Rapport Brandveiligheid Realisatie

AZC Albergen

Soort inspectie Deelcontrole

Kenmerk deelcontrole 1ste deelcontrole

Photo 1

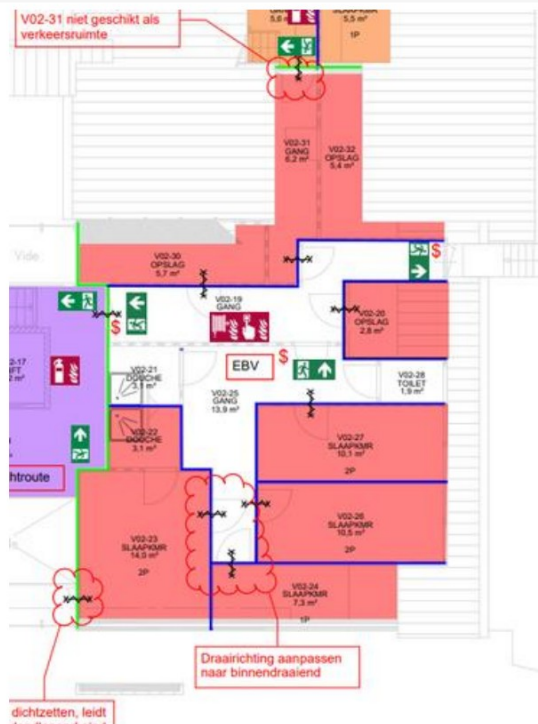
U dient productgegevens (kwaliteitsverklaringen) te overleggen van alle toe te passen (brandbare)materialen. Uit de stukken moet blijken om welke brandklasse en de rookklasse (bepaald volgens NEN-EN 13501-1) het gaat. Dit geldt ook voor wat betreft de brandwerend en de rookwerendheid indien toegepast in een brandscheiding/rookscheiding. In het bouwplan moet duidelijk zijn aangeven welke materialen er waar worden toegepast. Dus: vermelden op tekening met doorsneden en details.

Ter kennisgeving bij beantwoorden van deze vragen sturen wij u mee de rapportage offerte van de fa. Brandmeesters. Dit is een uitgebreide rapportage waarbij per onderdeel is aangegeven welke materialen er worden gebruikt, in deze rapportage staat op de tekening refererend aan de tabellen waar en welke materialen zijn toegepast.

De nieuwe wanden hebben de volgende specificaties:

Metaal stud / metalen standers en liggers van 75 mm breed, gemonteerd tot onderzijde van de bestaande bouwkundige constructie. Tussen de metalen standers is 70 mm minerale wol geplaatst ter voorkoming van geluidsoverdracht (geluidsisolatie). De opbouw bestaat uit 2 gipswandplaten aan beiden zijden gemonteerd met afgeschuimde kanten 12,5 mm dik. De naden van de gipsplaten verspringen en naadafwerking is glad afgewerkt met glasvliesbehang en sautwerk. De wanden en constructie hebben een brandwerendheid van 60 minuten.
